VZ-0340/00066001/2024

Vysvětlení zadávací dokumentace č. 28-39 k veřejné zakázce „III/00315, III/10113 Radlák - Kostelec u Křížků - II.etapa“

15	17110	B	ULOŽENÍ SYPANINY DO NÁSYPU SE ZHUTNĚNÍM	M3	13,000
			násyp z vhodného mat. do násypu se zhutněním z mezideponie		
			odměřeno ze ChPŘ 13 = 13,000 [A]

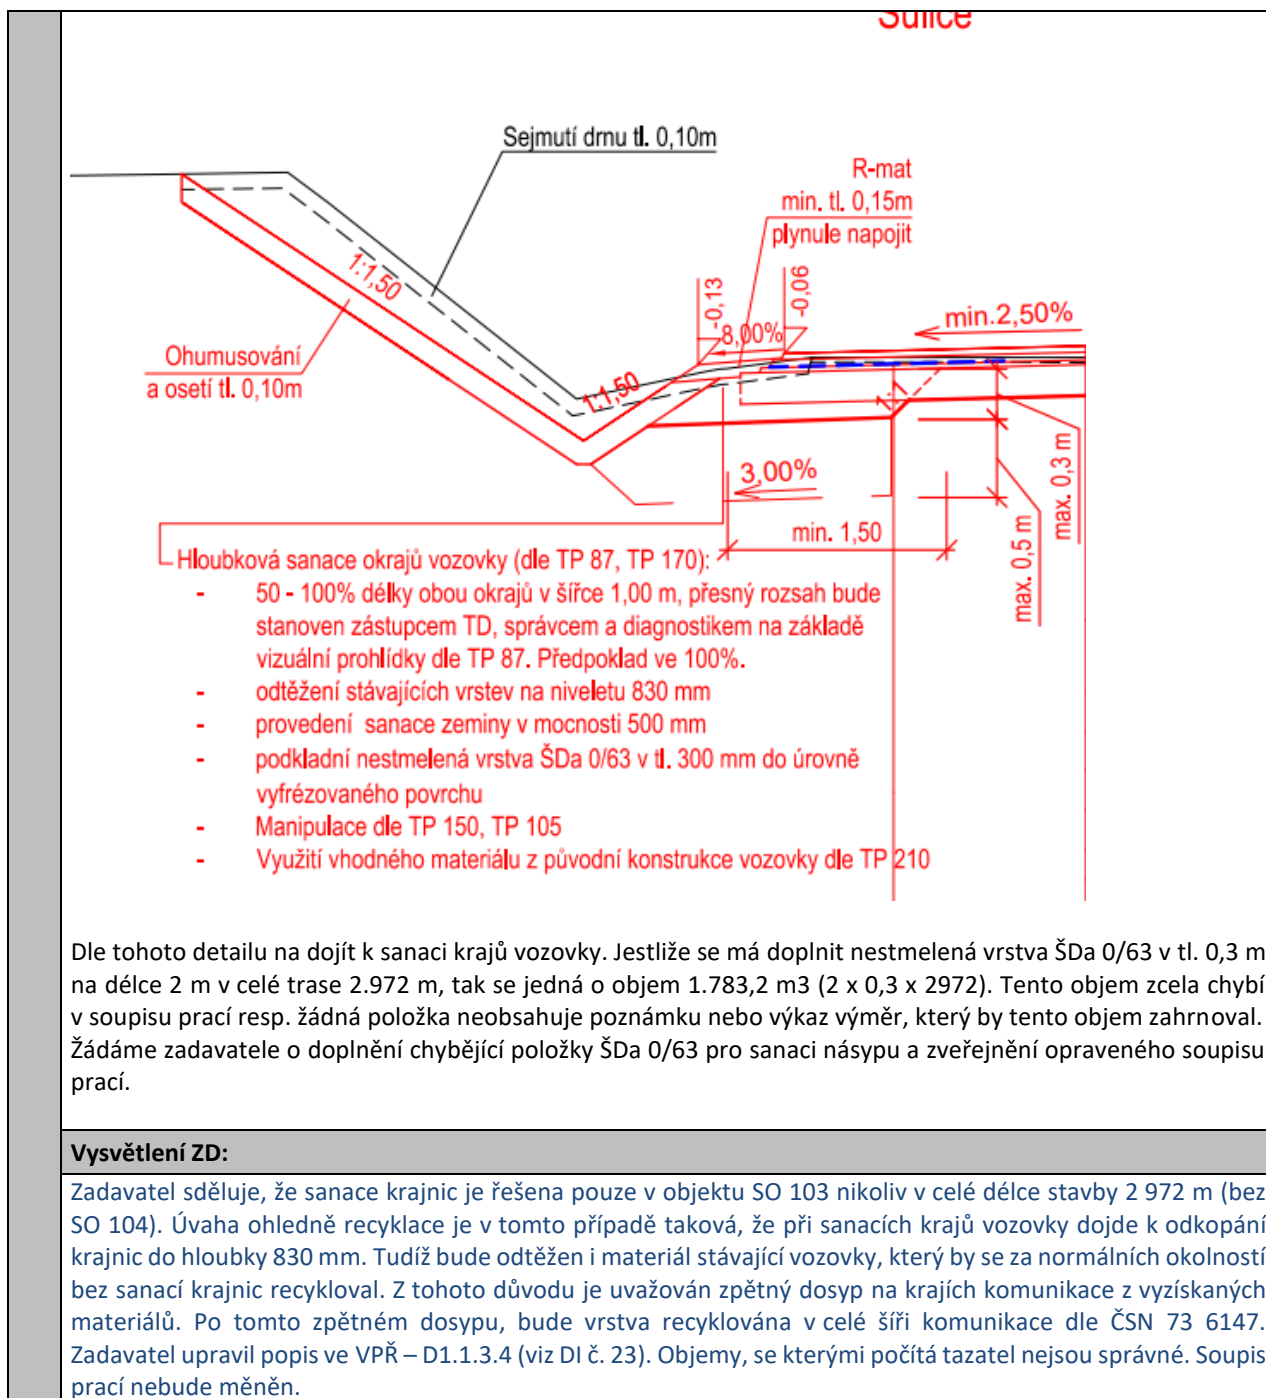
Z poznámky ani PD není jasné požadovaný druh materiálu ani jeho přesné místo určení. Žádáme o doplnění poznámky u předmětné položky o požadovaný druh materiálu a jeho přesné určení v násypu a zveřejnění opraveného soupisu prací.

Vysvětlení ZD:

Zadavatel sděluje, že se jedná o doplnění násypového tělesa dle CHPŘ z materiálu vykopaného na stavbě, vhodného dle ČSN 73 6133. Jedná se o doplnění v místech dle CHPŘ.

11	12843		PREDRCENÍ VÝKOPKU TR. II	M3	1 363,000
			předrcení balvanité sypaniny v mobilním drtiči a zpětné použití		
			odměřeno digitálně 1363 = 1363,000 [A]

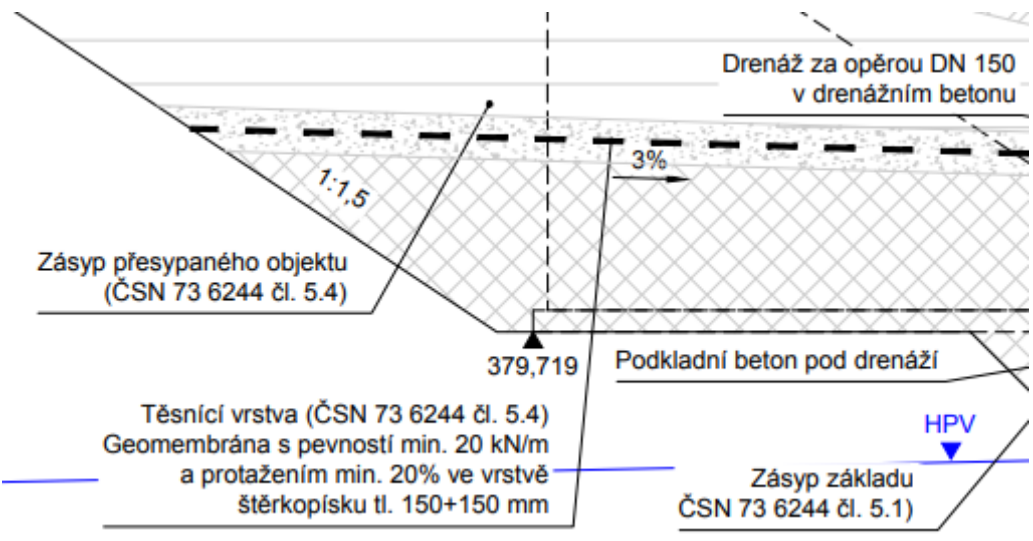
Z PD ani popisu položky není jasné, proč se předrcuje zrovna tento objem tzn. z jaké položky/výměry je toto množství odvozeno a skrze jakou položku se toto množství vrací do násypu. Žádáme zadavatele o doplnění výkazu výměr předmětné položky o výše uvedené údaje a zveřejnění opraveného soupisu prací.

Vysvětlení ZD:					
Zadavatel sděluje, že dle diagnostického průzkumu, který je součástí PD, byla zjištěna přítomnost balvanité sypaniny s frakcí min 0/250 mm. Tudíž tento objem je vyměřen z předpokladu obsahu balvanité sypaniny, který samozřejmě neleze přesně určit. Aby se tento materiál dal použít zpět na stavbě v požadované frakci, tudíž musí být předrcen. Výkop balvanité sypaniny je zahrnut v odstranění podkladních nestmelených vrstev vozovky. Soupis prací nebude měněn.
